製品仕様変更及び一部受注生産品への変更のお知らせ

主幹M C C C B取付金具

NFKM-18、NFKM-35、NFKM-75、M-26、M-43、M-83

【旧型式】NFKM-18、NFKM-35、NFKM-75

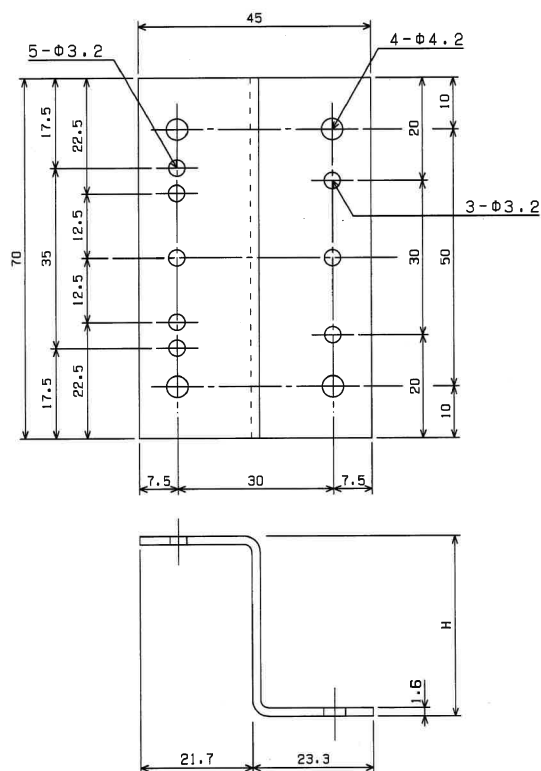
- ① ブレーカ取付穴をφ穴からタップに変更（詳細別紙図面に記載）
- ② 中心穴の削除（詳細別紙図面に記載）
- ③ 上記変更に伴い型式表記を変更いたします。
- ④ NFKM-18A、M-26A 受注生産品へ変更

【新型式】NFKM-18A、NFKM-35A、NFKM-75A
